# Заключение по проекту дома «Берта Ромарио»

Технический аудит проектной документации ООО «Строй Хауз» (АПР, КЖ0, КД1–КД5, сентябрь 2026) с учётом разработанных разделов 291-ОВК, ОВ, ВК, МЗ.ПС, ТТР. Подготовлено с помощью Claude (ИИ) для заказчика; дата — октябрь 2026.

Рис. 3. КЖ0, план закладных: выпуски канализации К1–К3, ввод воды, кабель 10×Ø50, ввод «ТТ» Ø315 — назначение уточнить; выпусков заземления нет (замечания 1, 2).

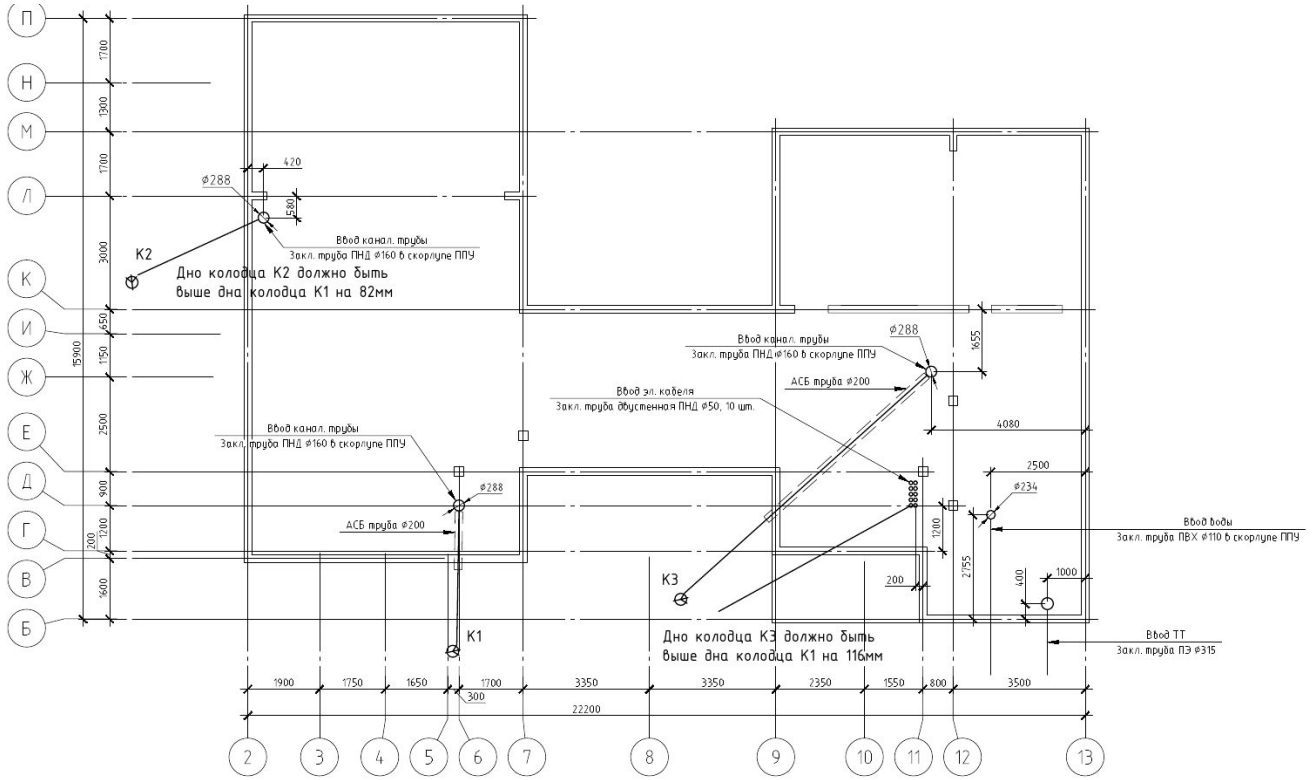
| № | Когда исправить | Важн. | Раздел | Замечание | Что сделать |
|---|---|---|---|---|---|
| 1 | До бетонирования плиты | Высокая | КЖ0 | Нет выпусков заземления из плиты. Арматура плиты — лучший естественный заземлитель, после бетонирования к ней не подключиться. | Сварить выпуски полосы 40×4 от арматуры плиты: 2 шт. в котельную (к ГЗШ) и 4 шт. наружу по углам (к контуру и токоотводам). См. 291-МЗ.ПС. |
| 2 | До бетонирования плиты | Высокая | КЖ0 / ВК | Закладные под вводы и выпуски есть и совпадают с проектом ВК (3 выпуска Ø160, ввод воды Ø110, кабель 10×Ø50). Не определено назначение закладной «Ввод ТТ ПЭ Ø315». | Подтвердить назначение ввода ТТ (теплотрасса/баня?). Если не нужен — заменить на резервную гильзу Ø110 у котельной (связь, полив, кабель наружных блоков). |

Рис. 4. КД1, развёртка по оси 2: отверстия «Эл» и проходки инженерии не размечены (замечания 4, 5).

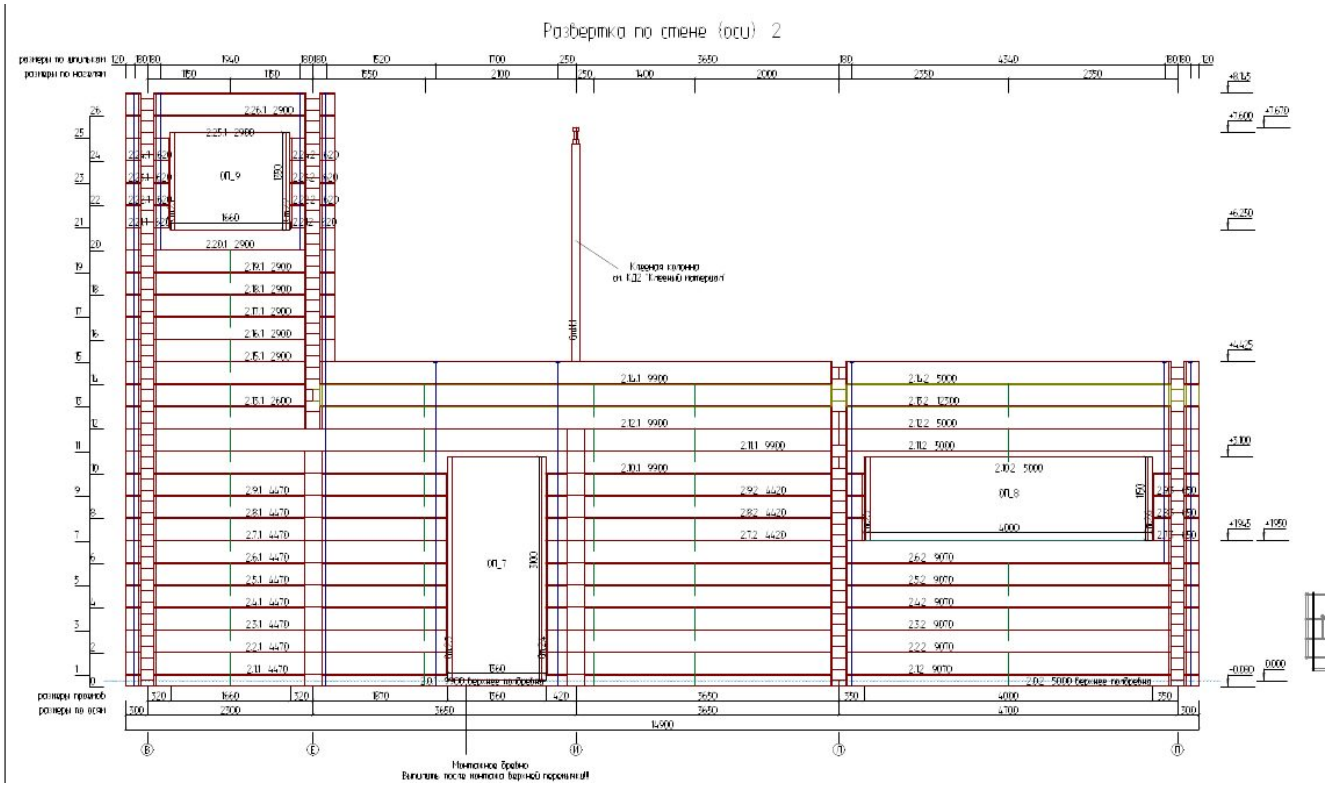
| № | Когда исправить | Важн. | Раздел | Замечание | Что сделать |
|---|---|---|---|---|---|
| 4 | До заказа бруса | Высокая | КД1 | В условных обозначениях КД1 есть отверстия «Эл» под электропроводку, но на развёртках они не размечены: проекта ЭОМ пока нет. | Сделать ЭОМ (розетки, выключатели, светильники на брусовых стенах) и передать точки в КД1 до запуска производства — иначе сверлить и штробить брус на месте. |
| 5 | До заказа бруса | Высокая | КД1 | В развёртках не заложены проходки для инженерных систем через брус. | Добавить в КД1: дымоход пеллетного котла Ø150 с разделкой (стена котельной, ось 13); решётка ПЕ1 300×200; гильзы 2×Ø110 под фреон и дренаж наружных блоков; Ø125 подвод воздуха к камину (ось 7); Ø110 под будущий коаксиальный дымоход газового котла; гильза Ø40 под ввод газа; кабели наружного освещения и розеток; поливочный кран. |

Рис. 5. АПР, котельная (пом. 5, 11,21 м²): тесно для пеллетного котла, буфера и будущего газового котла (замечания 10, 11).

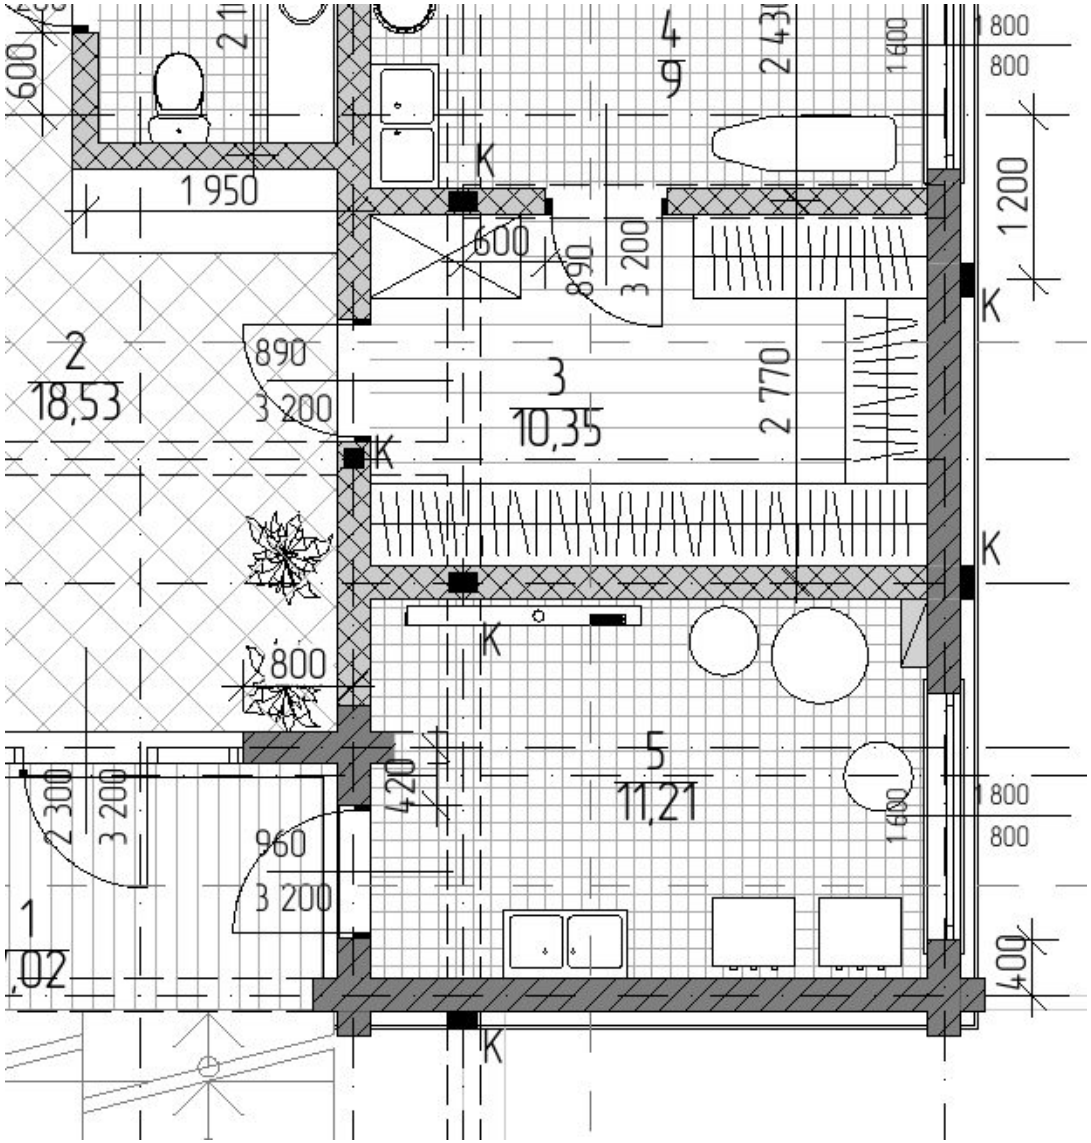
| № | Когда исправить | Важн. | Раздел | Замечание | Что сделать |
|---|---|---|---|---|---|
| 10 | До каркасных перегородок | Средняя | АР | Котельная 11,2 м² тесная для пеллетного котла, буфера 1000 л, бойлера 300 л, электрокотла, будущего газового котла и водомерного узла. Склада пеллет нет. | Расширить котельную за счёт гардеробной 3 на 0,6–1,0 м или вынести буфер; предусмотреть пристройку/контейнер под пеллеты 2–3 т у восточной стены со шнеком. |
| 11 | До отделки котельной | Высокая | АР / ОВ | Твёрдотопливный котёл в деревянном доме: в АР не показаны огнезащита котельной, дверь EI 30 и наружный дымоход. | Негорючая облицовка стен и потолка, дверь EI 30, дымоход-сэндвич по фасаду, датчик CO (см. 291-ОВ, лист 6). |

Рис. 6. АПР, план чердака: люки 600×600 мм — оборудование вентиляции не пройдёт (замечание 9).

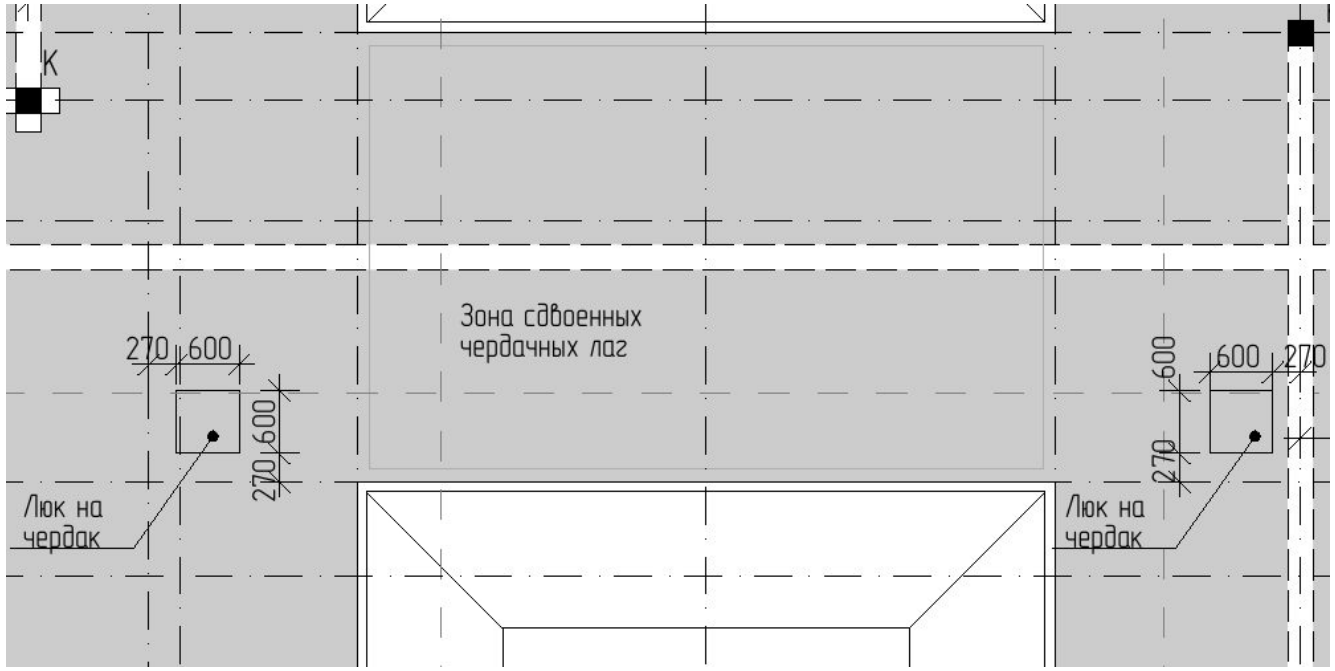
| № | Когда исправить | Важн. | Раздел | Замечание | Что сделать |
|---|---|---|---|---|---|
| 9 | До изготовления перекрытий | Средняя | АР / КД4 | Люк на чердак 600×600 мм — через него не затащить приточно-вытяжную установку (≈ 1,4×0,9×0,5 м) и приточку П2; на чердаке нет ходовых мостиков и освещения. | Сделать люк ≥ 800×1200 мм (утеплённый, с лестницей) или поднять оборудование до закрытия кровли. Предусмотреть мостики к ПВУ, освещение и розетку на чердаке. |

Рис. 7. АПР, 2 этаж: вентиляционные короба малого сечения, проёмов в перекрытии под них в КД4 нет (замечания 8, 12).

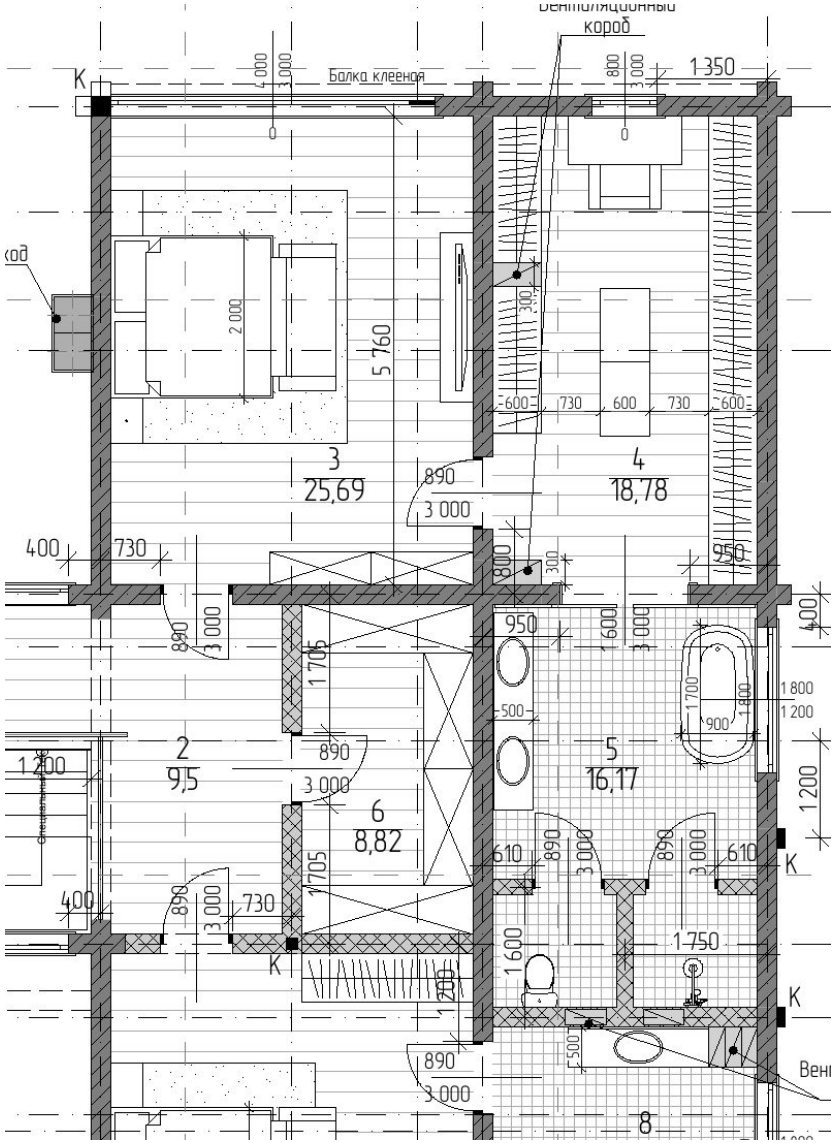
| № | Когда исправить | Важн. | Раздел | Замечание | Что сделать |
|---|---|---|---|---|---|
| 8 | До изготовления перекрытий | Высокая | КД4 | В межэтажном перекрытии нет проёмов под вентиляционные короба, стояки канализации, водопровода и отопления (кроме лестницы и дымохода). Двутавровые балки нельзя резать по месту. | Добавить в КД4 проёмы с обрамлением: ВК-1…ВК-5 (250×250…600×300), 4 стояка канализации Ø110, 3 стояка водопровода, 2 стояка отопления. Привязки — по листу 15 291-ОВК и 291-ВК/ОВ. |
| 12 | До каркасных перегородок | Средняя | АР / ОВК | Вентиляционные короба на планах АР малого сечения и не увязаны с перекрытием. | Принять размеры коробов по 291-ОВК (лист 15); короба — в каркасных перегородках, не в брусе. |

Рис. 8. АПР, холл со вторым светом: витражи 6,1–6,7×3,2 м с двух сторон — требуют ведомости окон и решения по профилю (замечание 7).

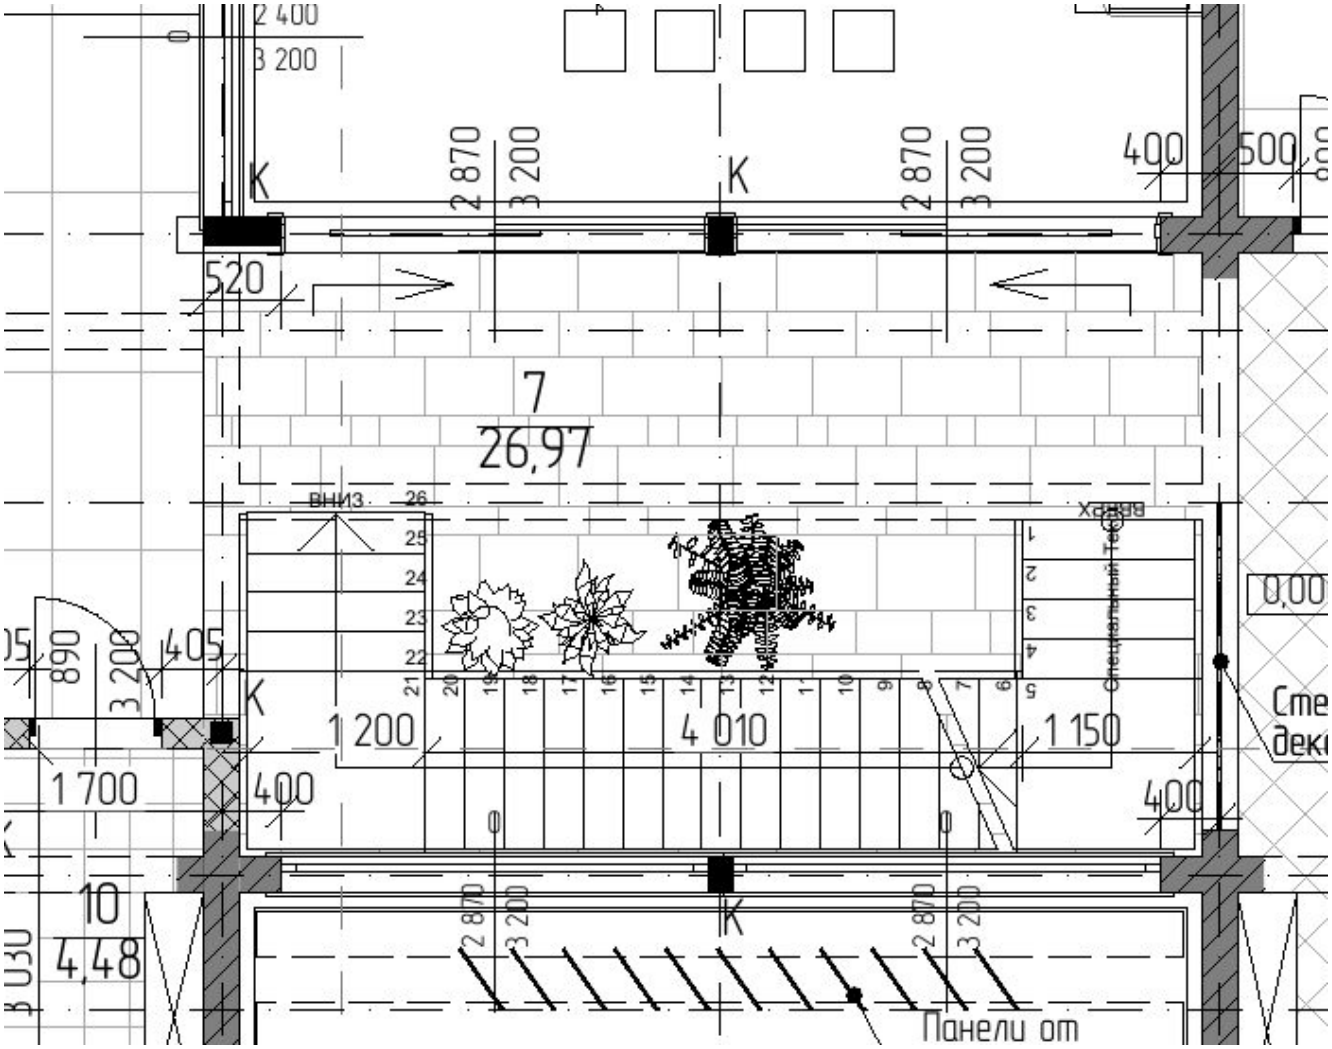
| № | Когда исправить | Важн. | Раздел | Замечание | Что сделать |
|---|---|---|---|---|---|
| 7 | До заказа бруса и окон | Средняя | АР / КД1 | Витражи до 6,99×3,18 м (ОП_24) и 6,1–6,7×3,2 м в холле. ПВХ-профиль на таких размерах — на пределе (прогибы, вес стекла, ветровая нагрузка). Ведомости заполнения проёмов нет. | Выпустить ведомость окон и витражей. Для больших витражей рассмотреть алюминий/дерево-алюминий или импосты с усилением; стеклопакеты R ≥ 0,8. Осадочный зазор над проёмами ≥ 40 мм с компенсирующим узлом (обсада есть — хорошо). |
